## INFORME DE AUDITORÍA AMBIENTAL

RE-GA-802-AB04-  
20130627

# AB/04: Proyecto y construcción de un nuevo puente sobre arroyo Pando en ruta N° 7 y adecuación de accesos en 1620 m, demoliendo la estructura existente ubicada en la progresiva 43K600

Ilustración 2: Tramo de obras y puntos destacados

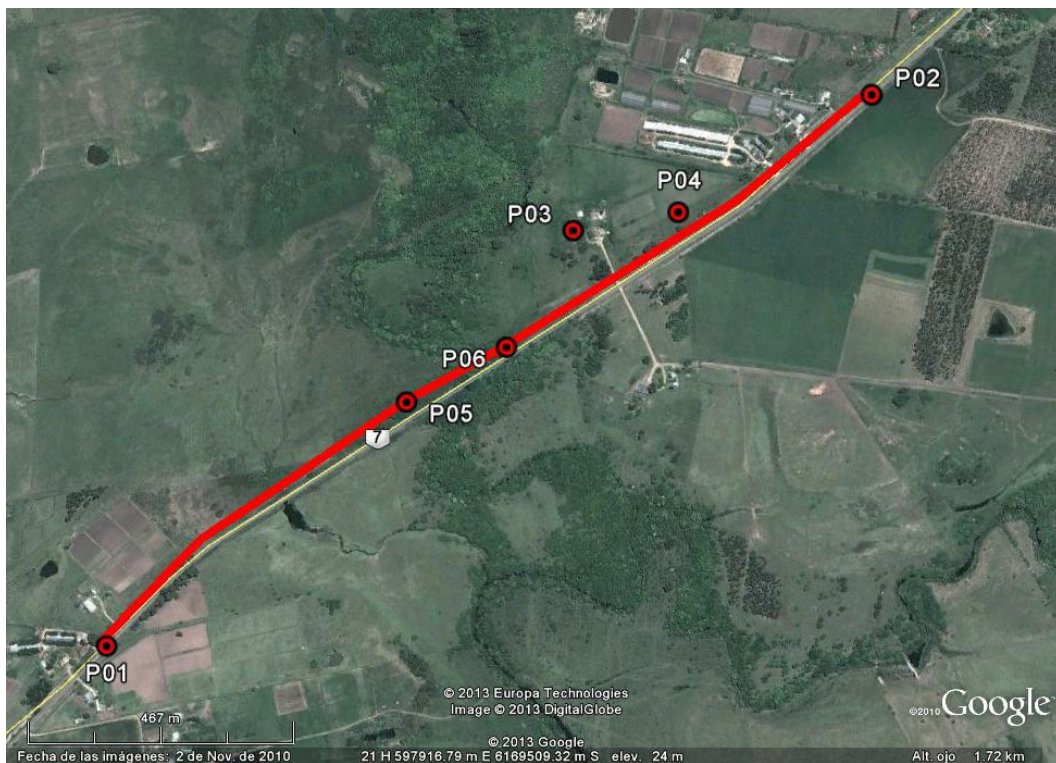
ID	Coordenadas UTM (X,Y)		Prog.	Tipo de No Conformidad	Descripción	Evidencia (Foto, documento, comunicación personal)	Aspecto Ambiental Relacionado (Código)
1	597987	6169791	44K290 de la actual ruta 7	Nº 2	No se presenta evidencia de la autorización por escrito del DDO de la ubicación del obrador, el cual a su vez tiene proximidad de casas y del curso de agua, contraviniendo los puntos 9.8 y 10.2 del Manual Ambiental de la DNV.	Ilustración 2 Ilustración 3 Ilustración 4 Ilustración 5	56 57 58 59 60 65 66
2	598175	6169820	44K500 de la actual ruta 7	Nº 1 Nº 2	No se presenta evidencia de la AAP de la cantera de limo contraviniendo el punto 13.1 del Manual Ambiental de la DNV.		NA
3	598175	6169820	44K500 de la actual ruta 7		Ubicación de la cantera de limo a menos de 200 m del eje de la carretera existente y de la que está en construcción contraviniendo el punto 13.2 del Manual Ambiental de la DNV.	Ilustración 2 Ilustración 8	75 80 81 82 83

598175	6169820	44K500 de la actual ruta 7	Nº 2	No se presenta evidencia de la autorización por escrito del DDO de la ubicación de la cantera de limo, la cual a su vez tiene proximidad de casas y del curso de agua, contraviniendo los puntos 9.8 y 13.3 del Manual Ambiental de la DNV.	Ilustración 2 Ilustración 8
